## PLAN 218 - ENDRING VEGER, GANGVEGER, LEKE- OG UTEOPPHOLDSAREAL, TYPE BOLIG OG UTNYTTINGSGRAD - GBNR 7/1 M.FL. - SOLHOLA

**Sakstittel:** Plan 218 - Reguleringsendring veg - Gbnr 7/1 m.fl. - Solhola

Utvalg	Utvalgssak	Møtedato
Utvalg for teknikk og miljø	111/20	12.06.2020

Saksbehandler: Stein Are Høviskeland	Arkivsaknr.: 2018/6260-32
--------------------------------------	---------------------------

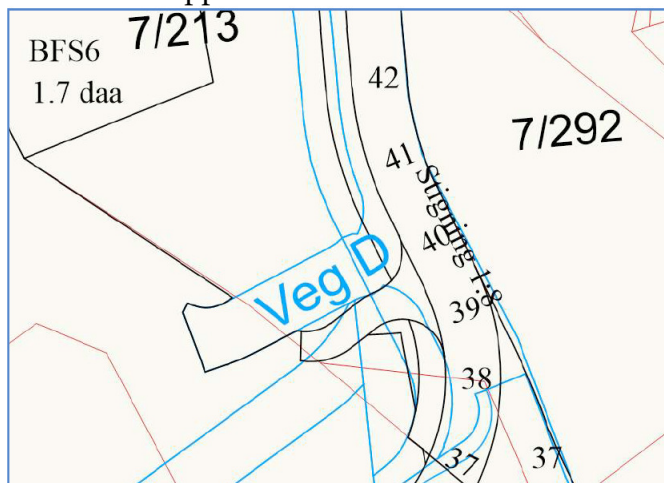
Planen legger opp til en ganske stor fortetting i forhold til gjeldende plan. At vegen opp i Solhola og den regulerte gangvegen er bratt kan gjøre det mindre attraktivt å gå og sykle til jobb, men avstanden til Kleppestø sentrum og kollektivtransport er kort. Planforslaget inneholder ingen rekkefølgekrav om opparbeiding av de offentlige vegene, offentlige fortau og frisiktfelt. Krysset som fylkeskommunen omtaler er kryss mellom to offentlige vegar o\_SKV1 og o\_SKV2.

Bestemmelsene må endres slik at det også er krav om at krysset mot fylkesvegen opparbeides i tråd med planen.

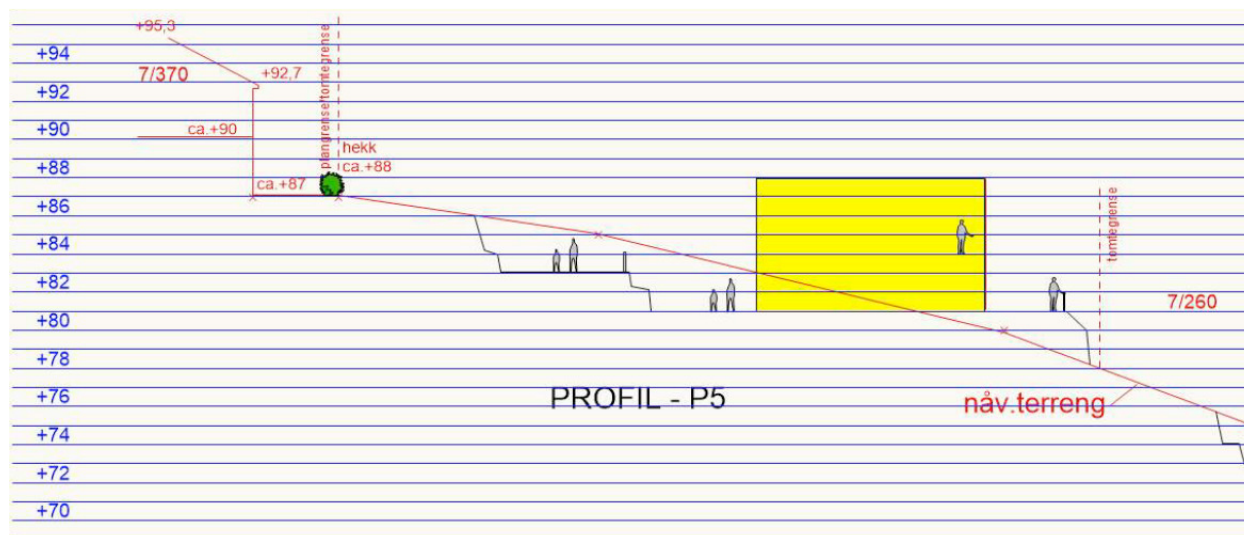
- Utbygger legger opp til massiv blokkbebyggelse nord i planområdet der det kommer mest i konflikt med eksisterende bebyggelse og beboere.
- Profil P5 viser at blokk nedenfor gbnr 7/370 vil ha en høyde på 7 meter.
- Blokken som er vist i profil P5 vil skjerme vesentlig for utsikt fra hagen og underetasjen på 7/370 og utsikten fra terrasse og overetasje vil også bli sterkt berørt.
- De øvrige blokkene kommer i utsiktsskorridoren mot Kjøkkelvik, Bergen og Tertnes.
- Vil det komme ventilasjonsanlegg, takterrasse over kote 88, slik at bebyggelsen blir enda mer dominerende for 7/237?
- Omsøkte endring vil medføre økt støy.

En er i utgangspunktet uenig med adv. Eirik Espelid om hvordan ordlyden i pbl. § 12-14 (2) skal tolkes. En vil her vise til rundskriv H-6/17 Ikrafttredelse av endringer i plan- og bygningsloven og matrikkellova, hvor det bl.a. har blitt gjort endringer i reglene for å endre reguleringsplaner etter § 12-14. Det er presisert i rundskrivet at «Det må imidlertid i den konkrete vurdering tas hensyn til hva slags tiltak det gjelder og hvilke interesser som blir berørt. Dersom det gjelder tiltak i strid med nasjonale eller viktige regionale interesser som gir grunnlag for innsigelse, vil det ikke være aktuelt å gjennomføre endringen etter den enkle prosessen.»

Som illustrert i profilen over vil denne delen av bygget være plassert omtrent 5 meter over eksisterende terreng i bakkant av bygget, og utsiktsforhold vil i liten grad bli berørt. Hva gjelder utsikt er dette ikke en rettighet som kan påberopes dersom en ikke ønsker utbygging på nabo sin eiendom, og at tapet av utsikt må være kvalifisert dersom det skal kunne regnes som en ulempe. I merknaden fremkommer det også en påstand om at «...det i dag er vanlig med to biler pr. husstand», uten at dette er nærmere utdypet eller kildesitert. Gjeldende plan legger opp til et parkeringskrav på 1,5 biler pr. boenhet for område B6, noe som er videreført i planendringen innenfor samme område. Det er ikke lagt opp til felles parkeringsplasser utover dette, og en
